・ もんじゅEALの見直し（当該施設の特性及び状態を踏まえた設定）

②直流電源の喪失（EAL27）

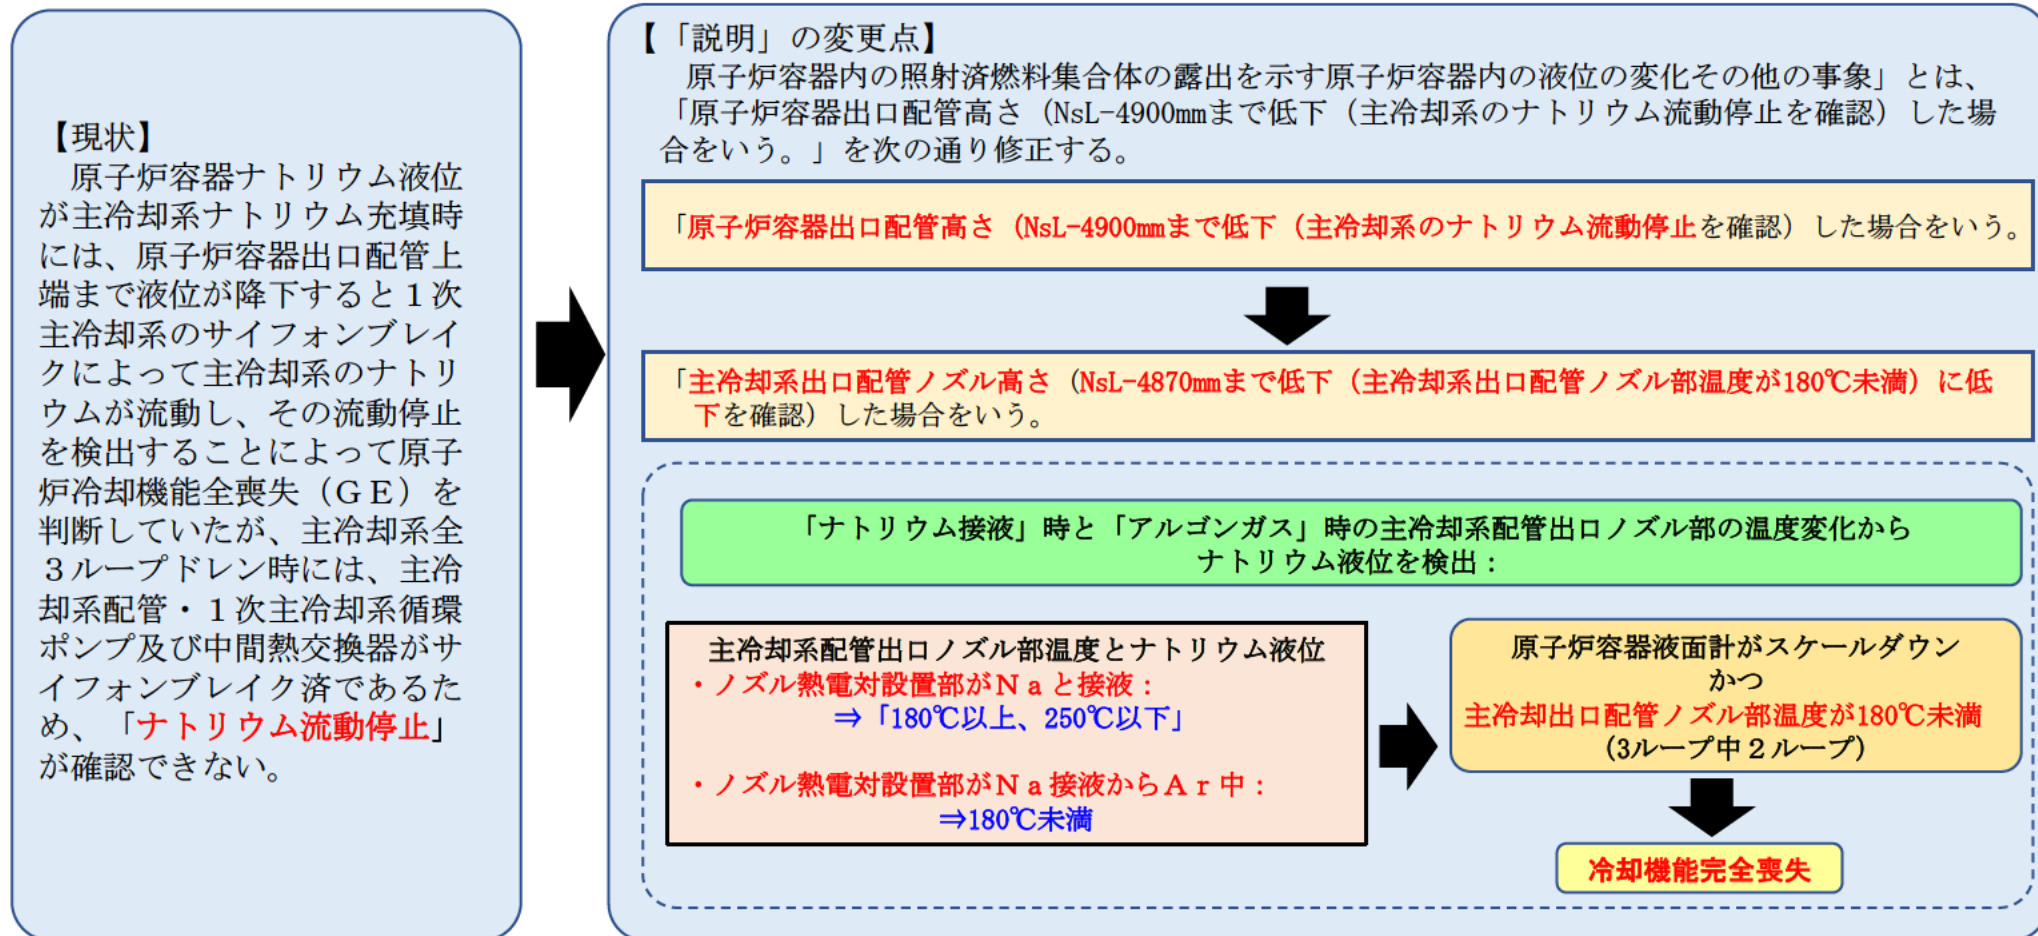
原子炉容器及び使用済燃料貯蔵槽（炉外燃料貯蔵槽及び燃料池）からの放散熱が燃料体の崩壊熱を上回っているため、冷却系統の監視制御系統がなくてもナトリウム液位が確保できれば定格運転時の熱的制限値である675℃を超えない。

原子炉容器及び使用済燃料貯蔵槽（炉外燃料貯蔵槽及び燃料池）からの放散熱が燃料体からの崩壊熱を上回るため、原子炉容器及び使用済燃料貯蔵槽内の燃料体の冷却に液位確保できれば、監視制御系を必要としないため、次の内容を追記する。

※廃止措置移行に伴い原子炉容器及び使用済燃料貯蔵槽（炉外燃料貯蔵槽及び燃料池）の液位が確保される場合、放散熱が燃料体の崩壊熱を上回るため、直流母線からの電気の供給停止を想定したとしても監視を必要としない。このため適用外とする。
